TM-HB-23/03/86

TECHNISCHE MITTEILUNG

Muster: HB-23/2400 und HB-23/2400 SCANLINER

Gegenstand: Fliegen ohne rechte Seitentüre

Zeichn. Nr.
 23.2.67

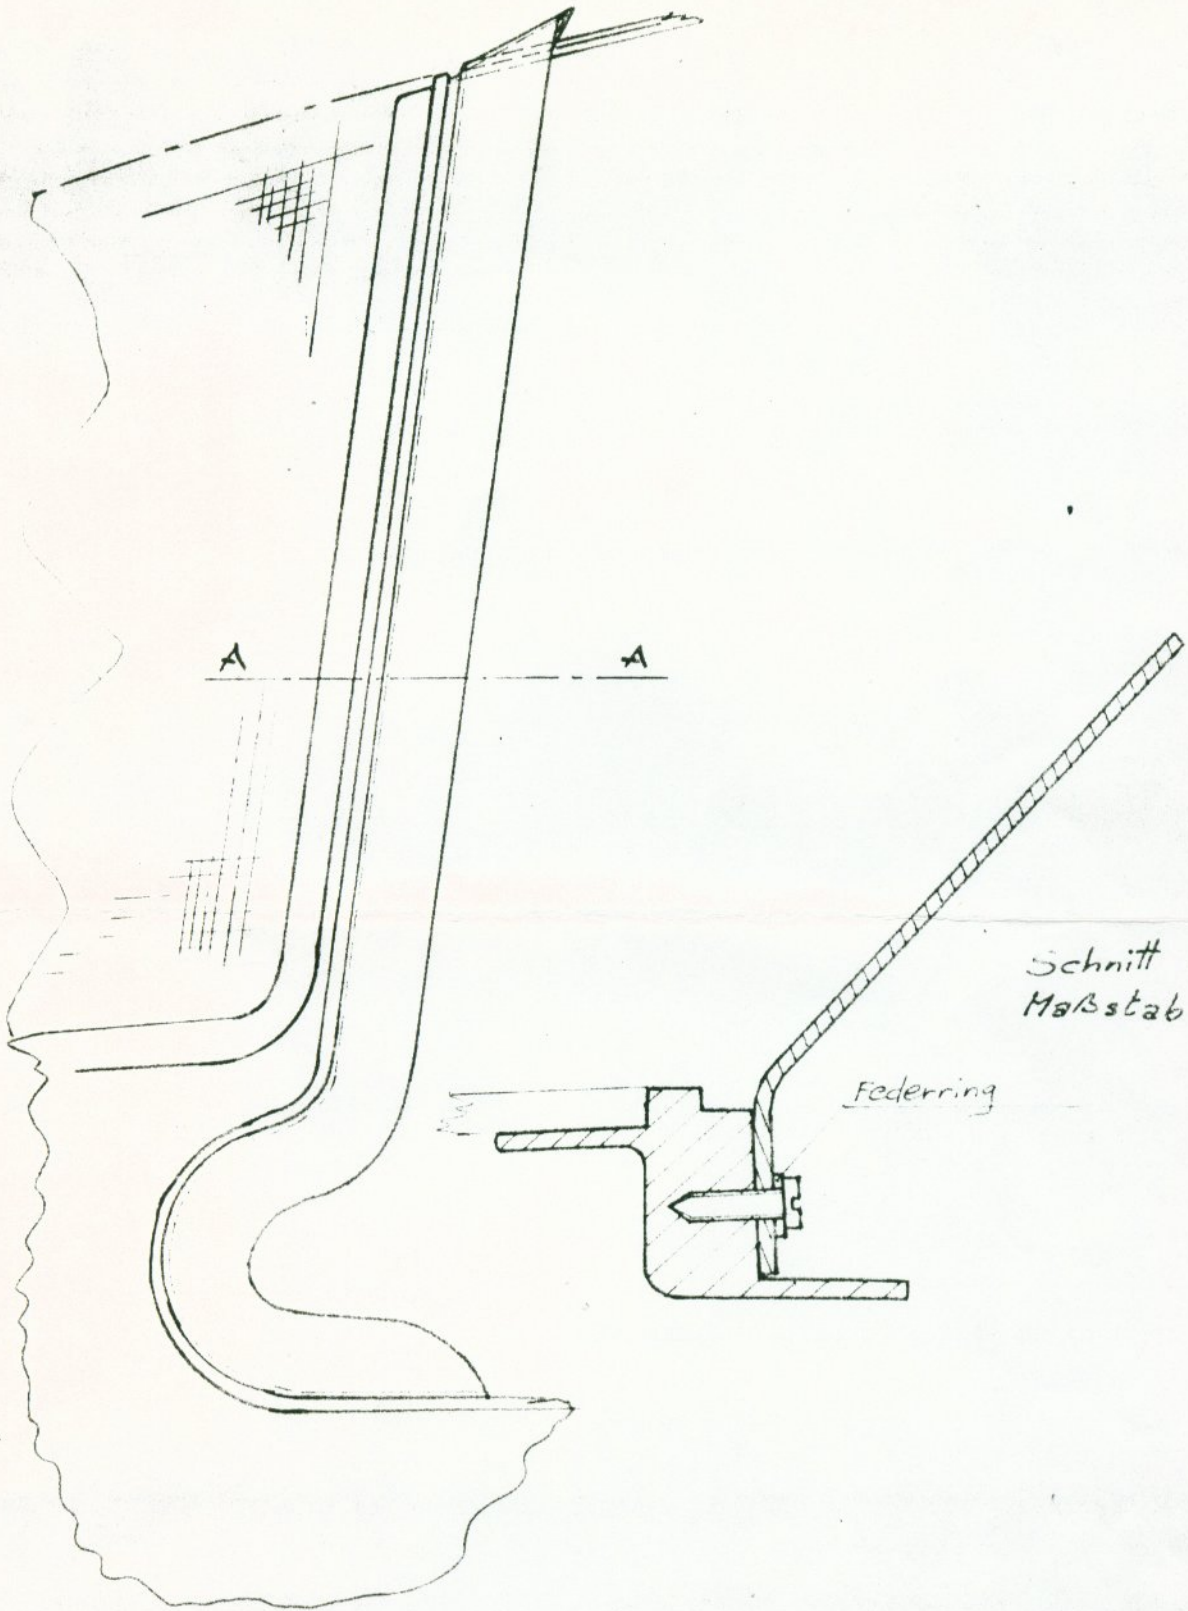
- 1) Im Flughandbuch sind die mitgelieferten Seiten einzuarbeiten.
- 2) Rechte Seitentüre ausbauen, Türdämpfer abmontieren.
- 3) Windableitteil aus GFK in den Türfalz einschrauben.

- GFK-Windableitteil laut Zeichn.Nr. 23.2.67
- Flughandbuch Blatt 4 und Anhang D, Blatt 1
